con la presente si inviano le Osservazioni contro il Progetto di un impianto eolico codice procedura ID 13034 denominato "Energia Sorano" ubicato nel comune di Sorano (GR) costituito da 8 (otto) aerogeneratori di potenza nominale 6,2 MW per un totale di 43,4 MW con relative opere connesse ed infrastrutture indispensabili.

Modulo per la presentazione delle osservazioni per i piani/programmi/progetti sottoposti a procedimenti di valutazione ambientale di competenza statale

“Progetto di un nuovo parco eolico, denominato "Energia Sorano", costituito da n.8 aerogeneratori, ciascuno di potenza nominale pari a 6,2 MW, per una potenza complessiva di 43,4 MW da realizzarsi nel comune di Sorano (GR) e relative opere di connessione”

Analisi delle Pale Eoliche in Progetto ed Esistenti

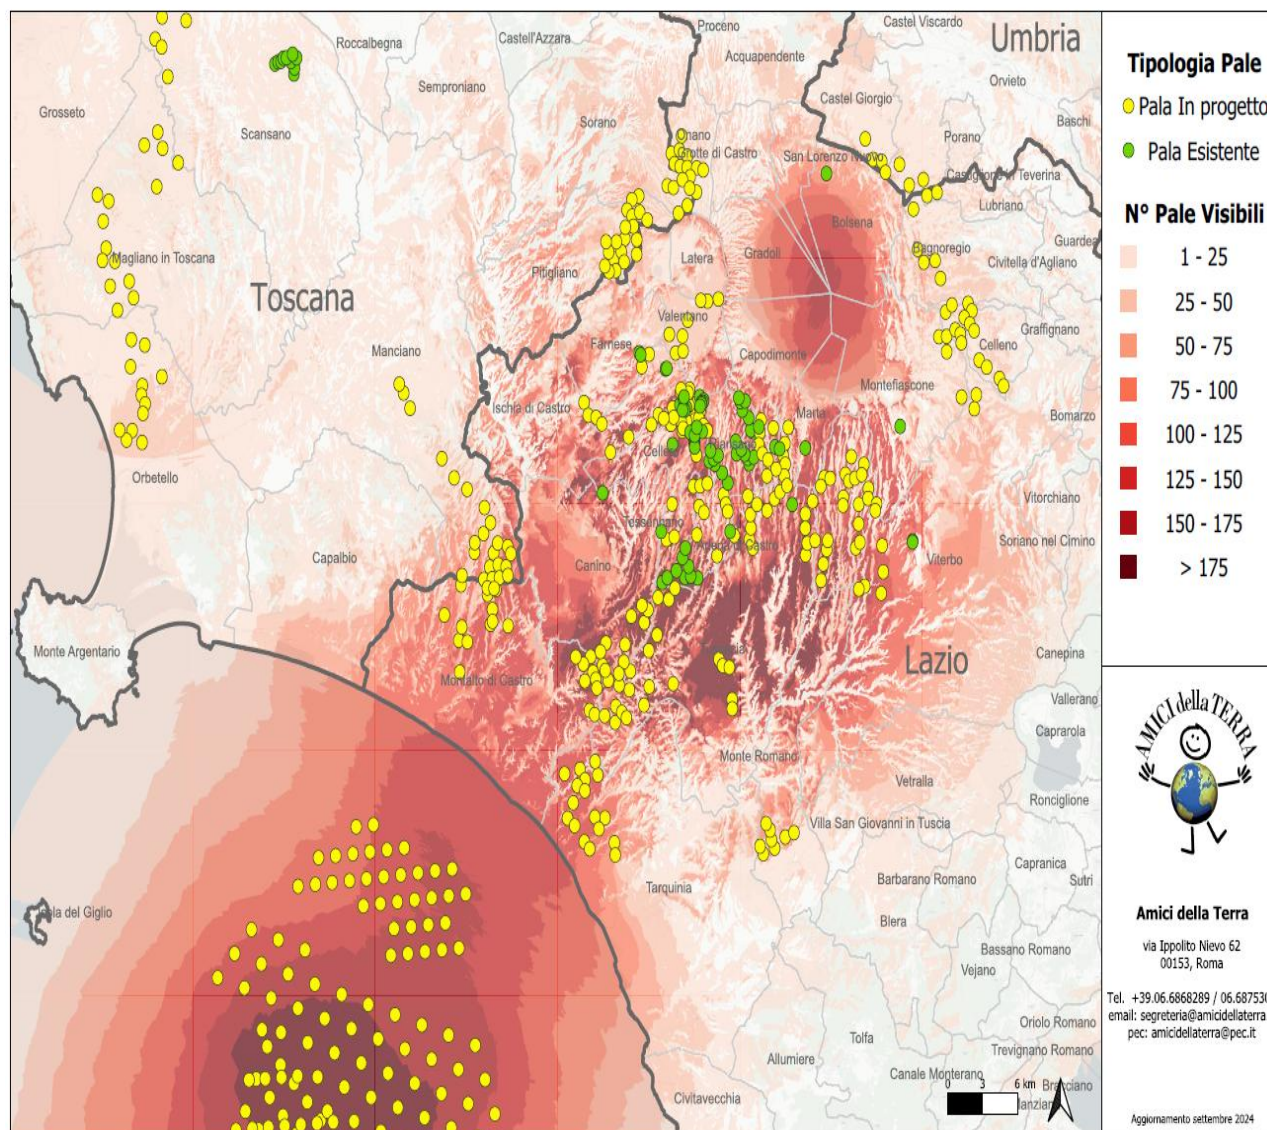
In questa elaborazione sono visibili **621** pale, di cui **540** in progetto e **79** esistenti. Del totale, **7** ricadono in Umbria, **92** in Toscana e **522** nel Lazio.

Le **540** pale in progetto sono suddivise in **42** progetti, **1** in Umbria, **8** in Toscana e **33** nel Lazio.

Delle **218** pale off-shore previste al largo di Tarquinia, solamente **92** sono visibili in questa elaborazione. Le restanti sono poco più a Sud.

Se agli impianti eolici rappresentati qui sopra che non comprendono sia l'impianto eolico Pitigliano di 20 pale e le altre 14 pale del progetto eolico Pian di Morrano – La Rotta e neanche gli 8 aerogeneratori di “Energia Sorano” ad essi si aggiungono le migliaia di ettari (7000 fin’ora) di territorio occupato dagli impianti fotovoltaici e agrivoltaici e dalle altre tipologie di impianti, appare chiaro il numero spropositato degli impianti FER nella bassa toscana e nella Toscana.

Cartografia della Rete Ecologica Natura 2000 tratta dall' "Ambito 20 Bassa Maremma e ripiani tufacei" del PIT Toscana.

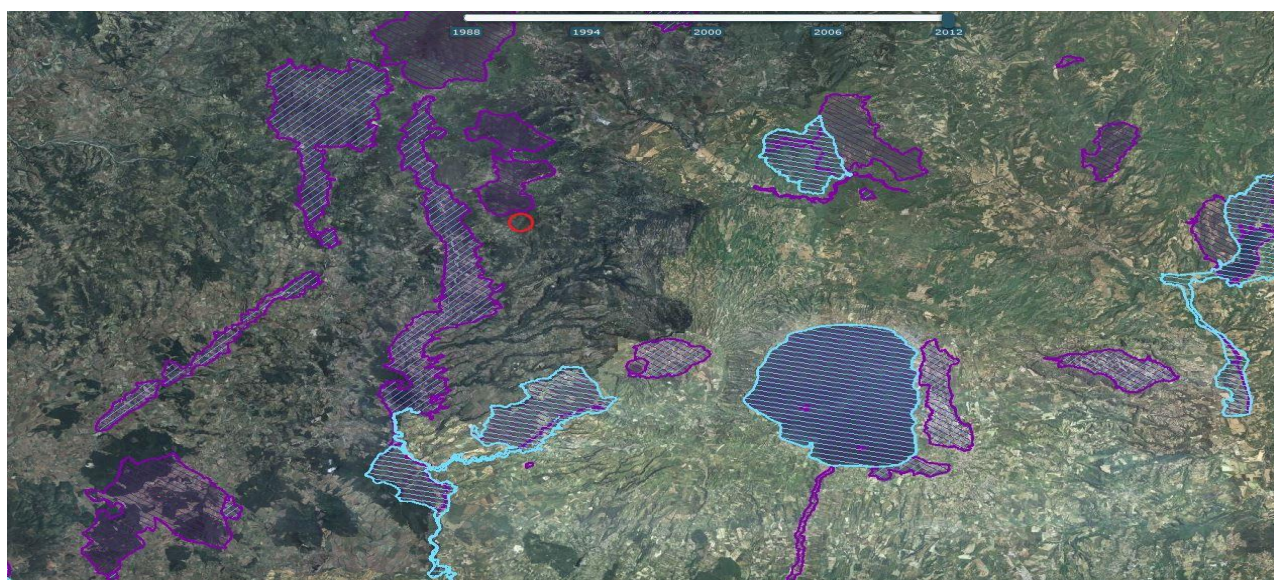
Dalla cartografia estratta dal PIT della Regione Toscana, Ambito 20 "Bassa Maremma e ripiani tufacei" riprodotta nella pagine seguente, si evince chiaramente che l'impianto eolico Energia Sorano è fortemente in pattante sulla Rete Ecologica europea "Natura 2000" senza contare che oltre ai siti e ai corridoi ecologici regionali si verrebbe a trovare anche ad interferire pesantemente con la direttrice di connettività ecologica interregionale che vede interessate le ZPS nonchè IBA di Selva del Lamone e Monti di Castro e il Lago di Bolsena, la Zps Caldera di Latera ed altri. Impatti che verrebbero aumentati dalla notevole taglia degli aerogeneratori progettati inoltre ad un'altitudine di 830-950 metri.

OSSERVAZIONE 9. Vincolo idrogeologico.

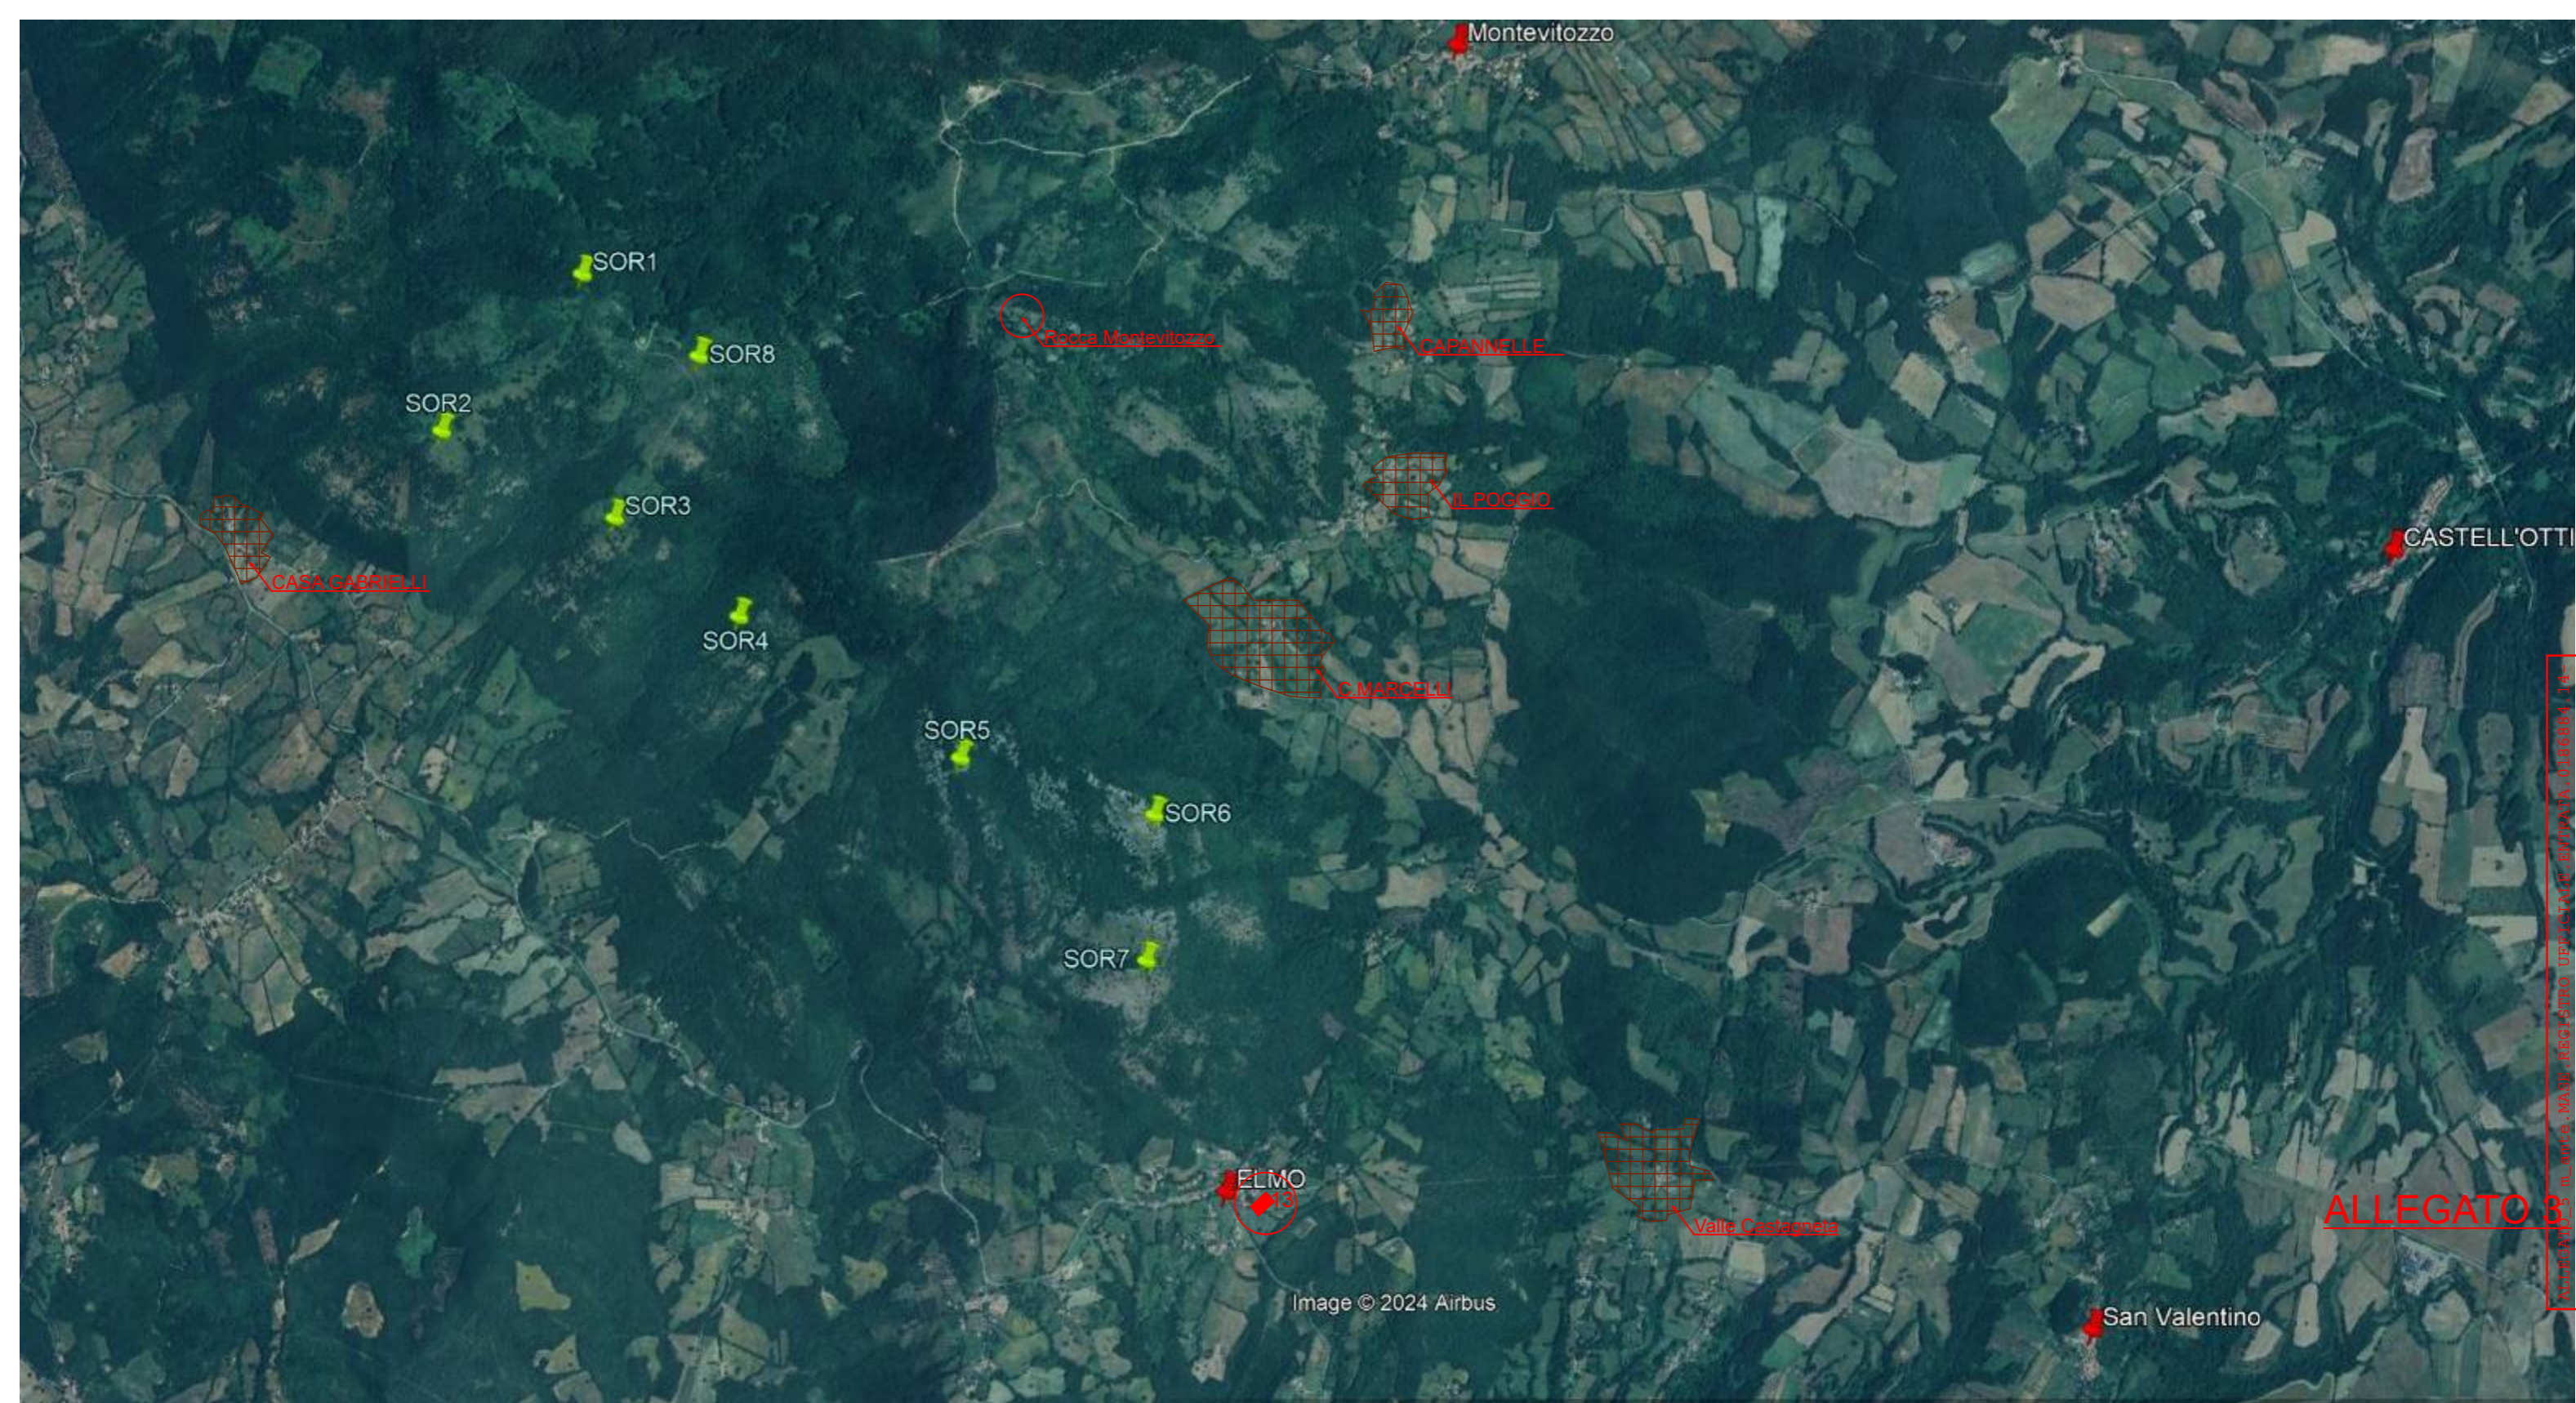
Il progetto insiste su un'area vincolata dal 1923 per protezione idrogeologica, con rischi legati a interventi sul terreno come disboscamenti e scavi.

Gran parte delle opere in progetto cade in area riconosciuta a protezione idrogeologica sin dall'R.D. 3267 del 1923, confermata come area boscata nel 2016 e con DCR 93/2018 con conseguente vincolo idrogeologico. Il Vincolo idrogeologico sottopone a tutela le aree territoriali che per effetto di interventi quali, ad esempio, disboscamenti o movimenti di terreno, scavi per plinti, allargamenti dei tratturi possono, con danno pubblico subire denudazioni, perdere la stabilità o turbare il regime delle acque).

Si vuole inoltre evidenziare che l'area è ricca di doline puntuali e areali (dati cartografia Geoscopia) che potenzialmente possono costituire un rischio per la sicurezza del cantiere e della struttura quando fosse operativa.

ALLEGATO 3 - ELABORAZIONE DEL PIANO DI GESTIONE DEL PATRIMONIO PAESAGGISTICO E CULTURALE

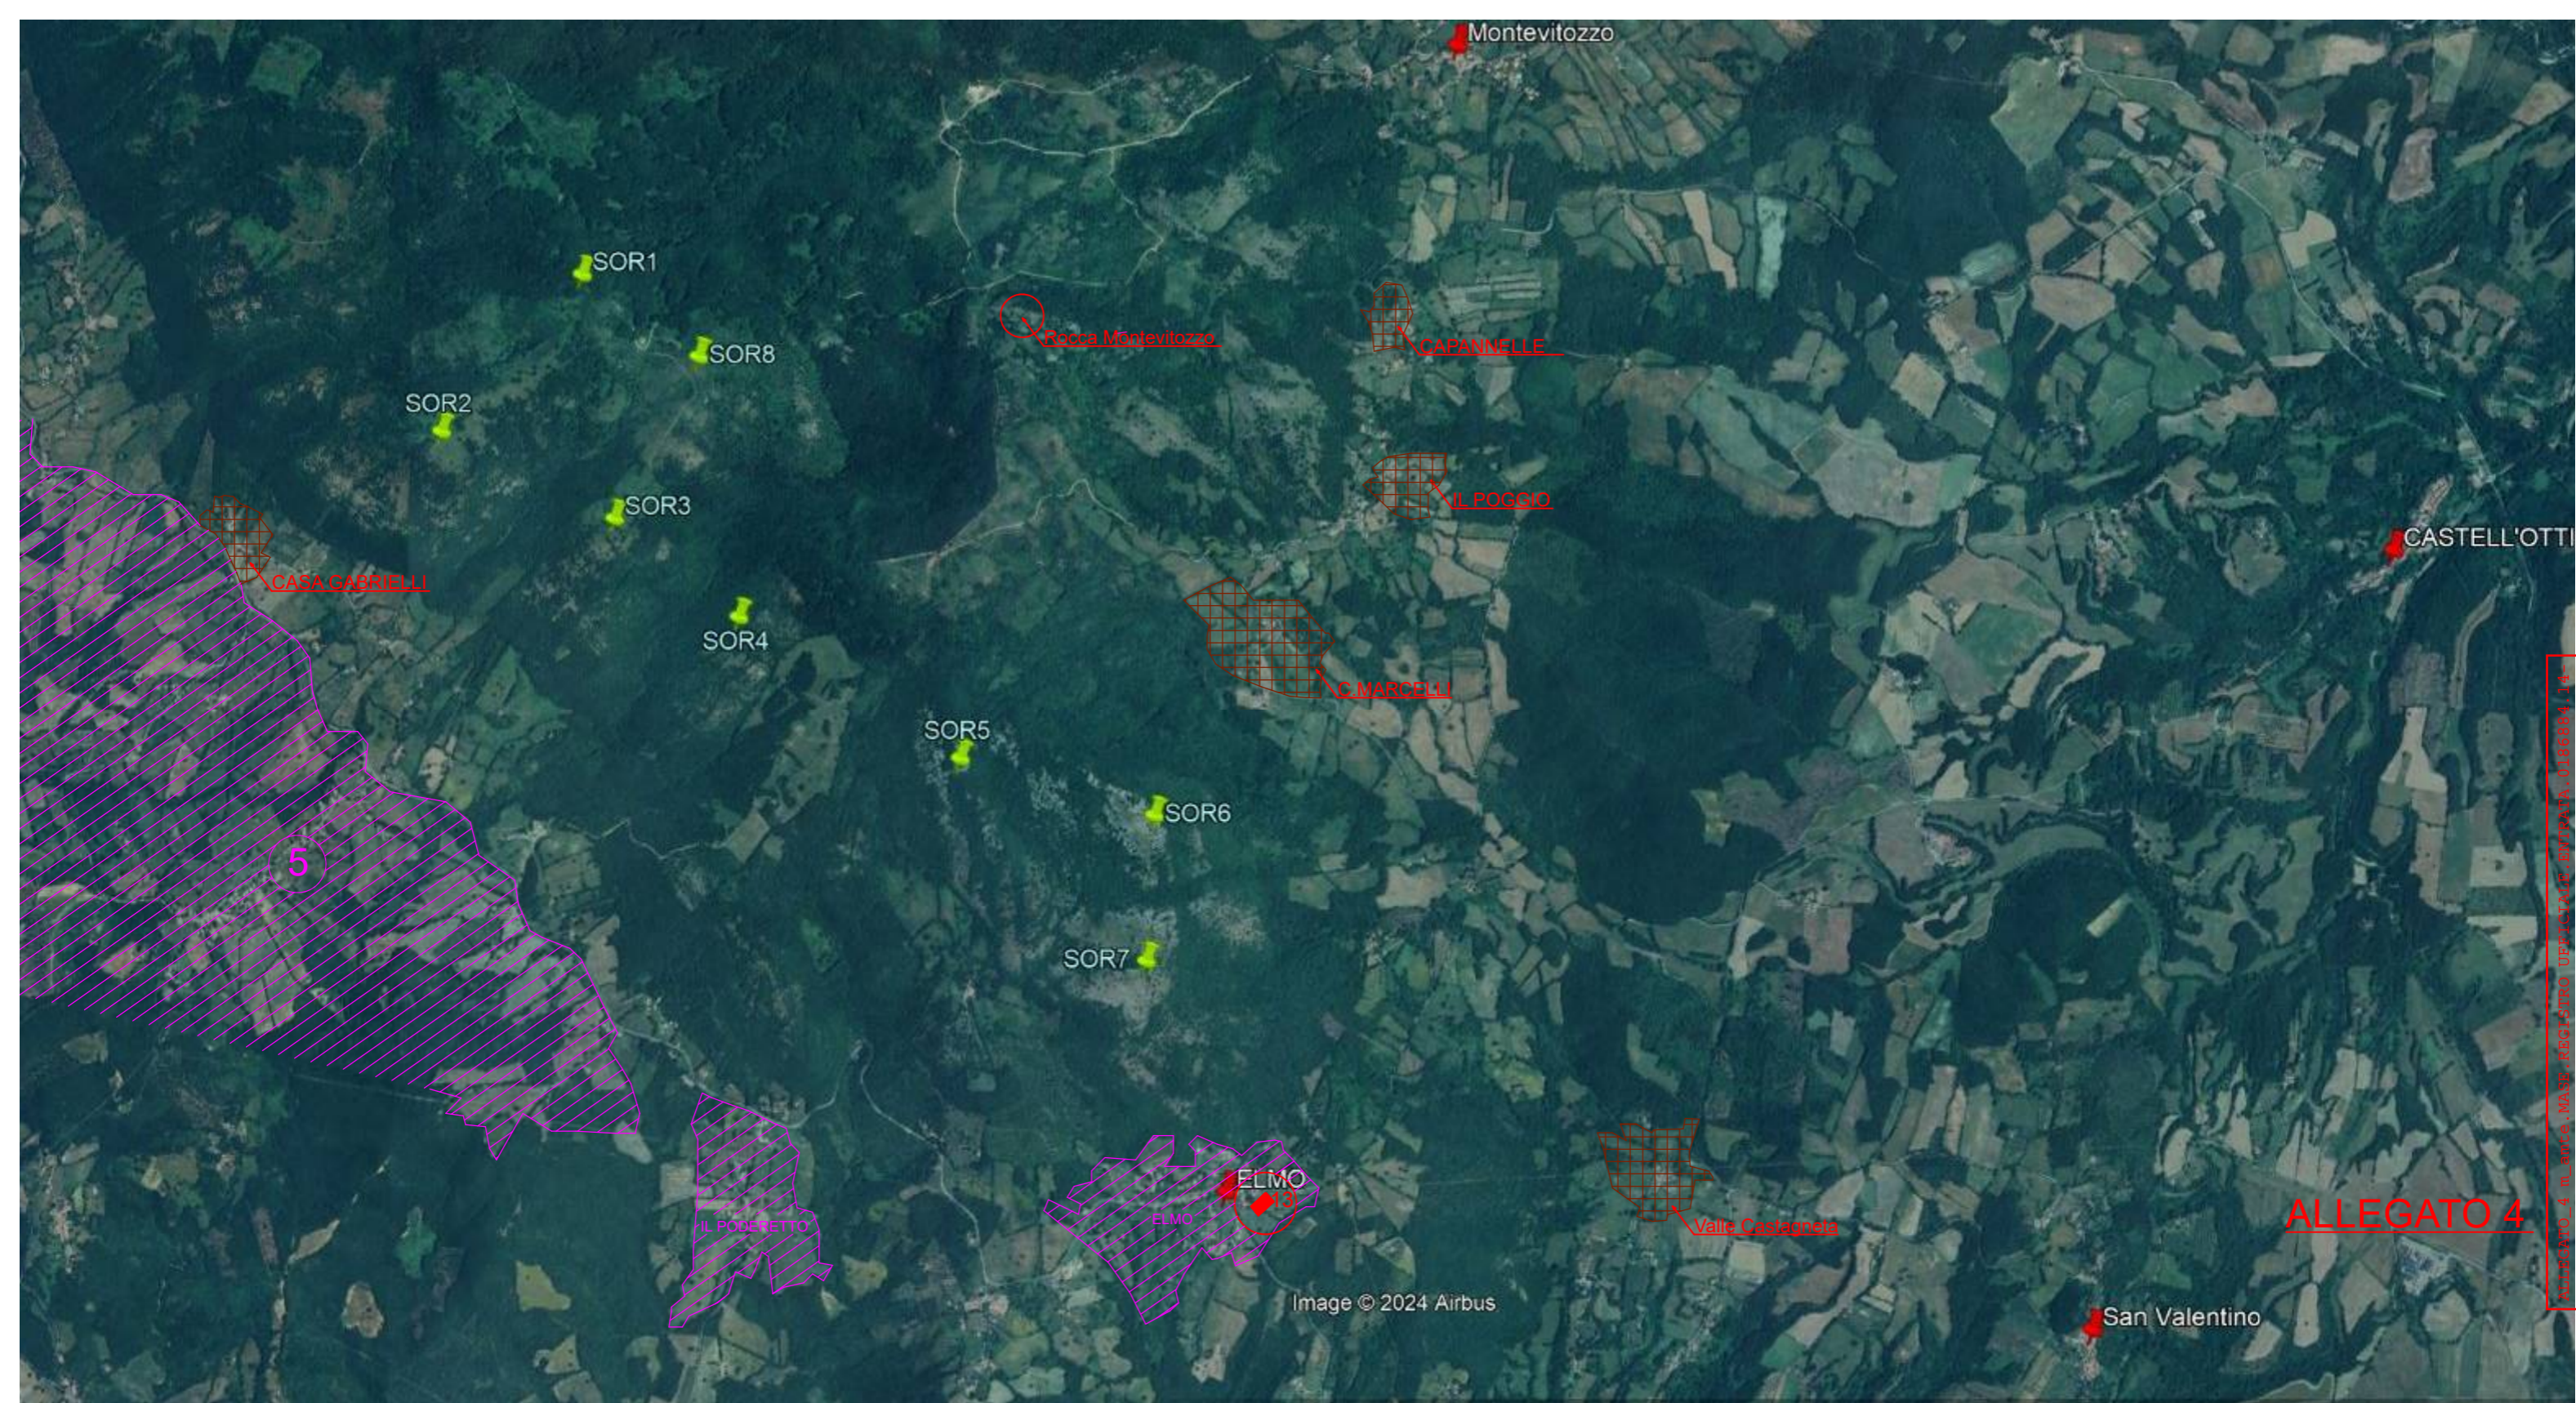
Eolico SORANO	Ambiti Territoriali con Specifiche limitazioni (Distanze in mt.)		
	⑤	IL PODERETTO	ELMO
SOR.1 📌	1.600	2.950	////
SOR.2 📌	800	2.600	////
SOR.3 📌	1.200	2.000	2.900
SOR.4 📌	1.300	1.800	2.400
SOR.5 📌	1.600	1.400	1.500
SOR.6 📌	2.100	1.700	1.100
SOR.7 📌	1.900	1.400	600
SOR.8 📌	1.800	2.600	////
